資料 I ハツ場ダムの地すべり対策・代替地安全対策の後退

1 2011年のハツ場ダム検証による地すべり対策

3 地すべり対策の後退

4 代替地安全対策の後退

図 2.4.1 川原湯地区④(上湯原地区)計画平面図

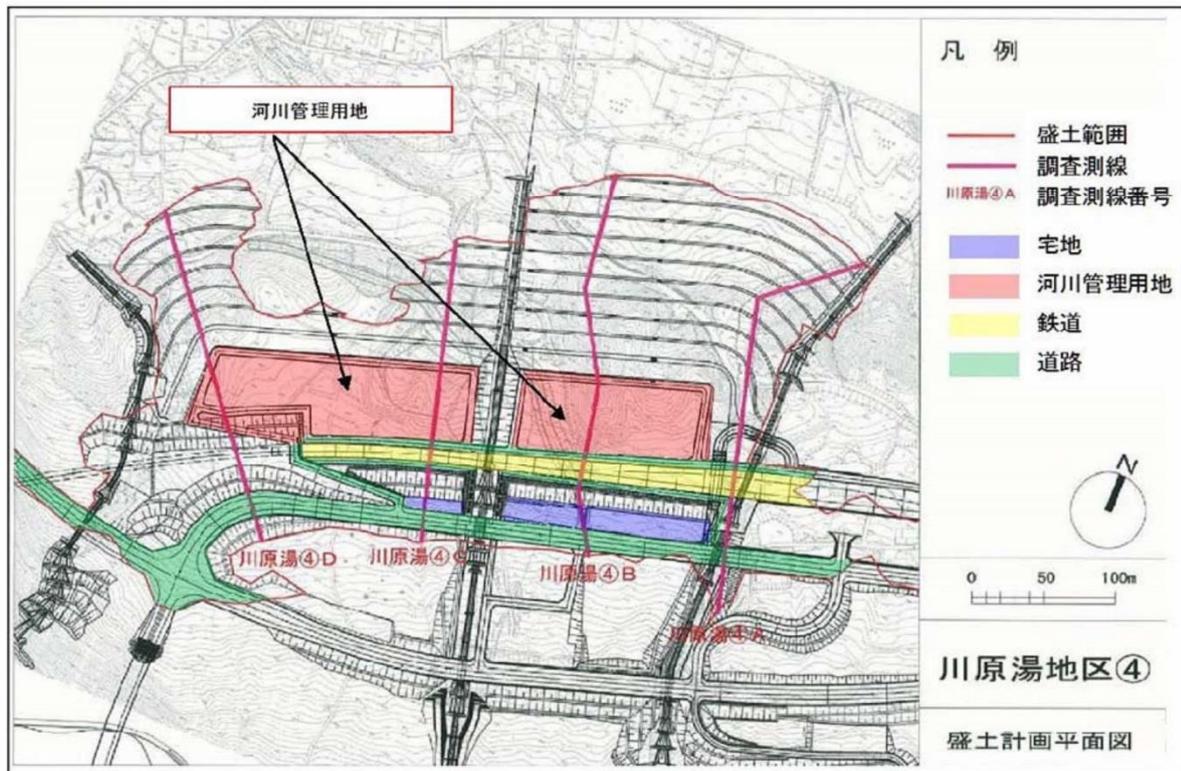
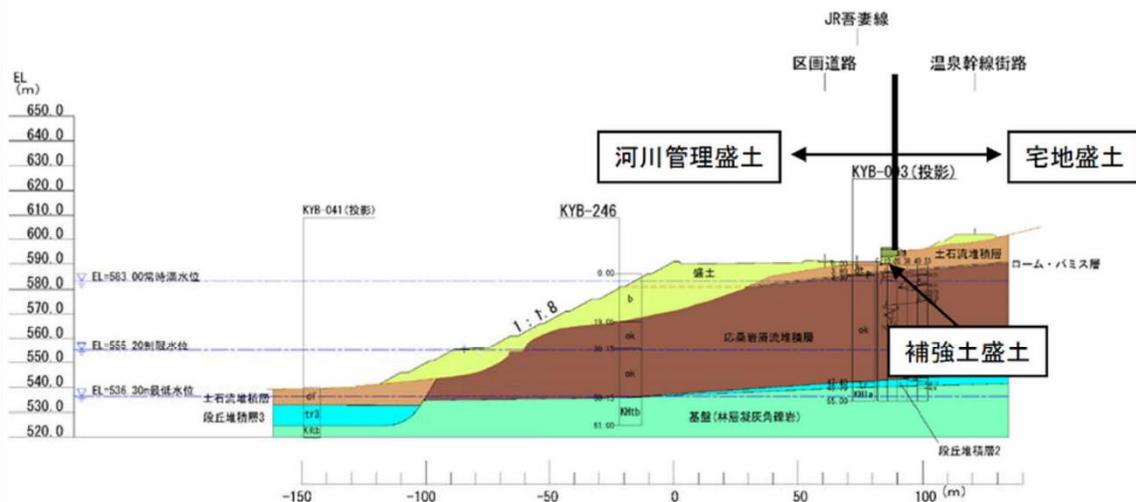
● 川原湯④（上湯原）の除外

J R線路の北側（湖岸側）は河川管理用地と地域振興施設（グランピング）のための用地となり、宅地として利用されなくなったので、宅地造成等規制法の安全基準ではなく、河川砂防技術基準のみの適用となった。その結果、対策が不要となった。（水平震度の想定が重さの0.25倍から0.15倍へ）

しかし、地域振興施設であるからといって、安全度が低くてよいのか？

〔注〕 宅地造成等規制法の安全基準では地震時の水平荷重を 0.25 として安定解析を行うことになっているので、川原湯④を宅地造成地として扱えば、許容値を超え、代替地の補強対策が必要となる。河川管理盛土として扱い、河川砂防技術基準の地震時荷重 0.15 を使うことにより、対策不要となった。

図 1.2.1 川原湯地区①ソイルセメント置換え 平面図

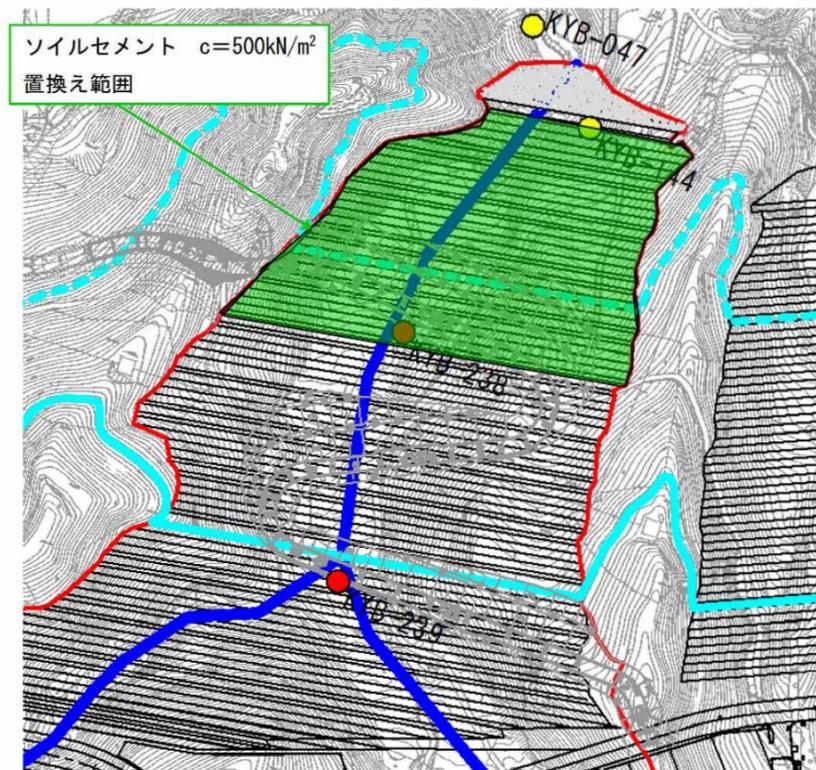
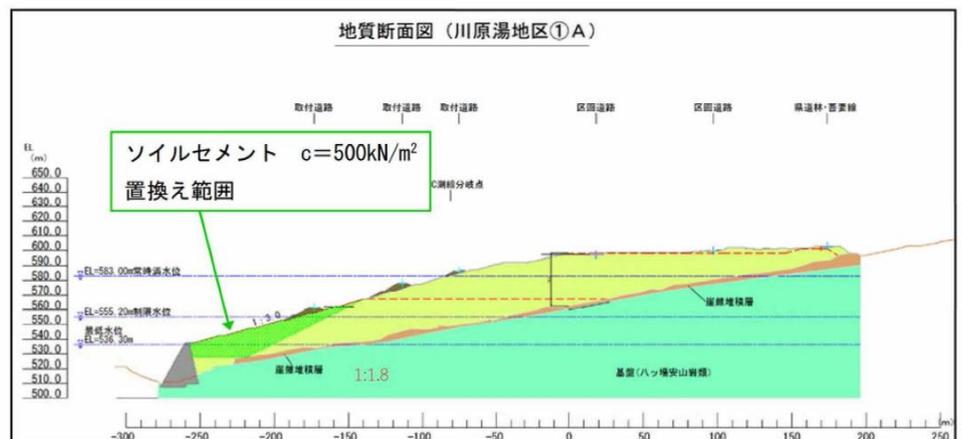
● 川原湯①、②、③の工法の変更

杭工法を採用することになっていたが、費用節減のため、ソイルセメントを使う押さえ盛土工法等の工法に変わった。 →【参考3】 【参考4】 【参考5】

ソイルセメントを使う押さえ盛土工法で長期間、安全度を維持できるのか？

貯水池内の水の流動によって崩れていくことはないのか？
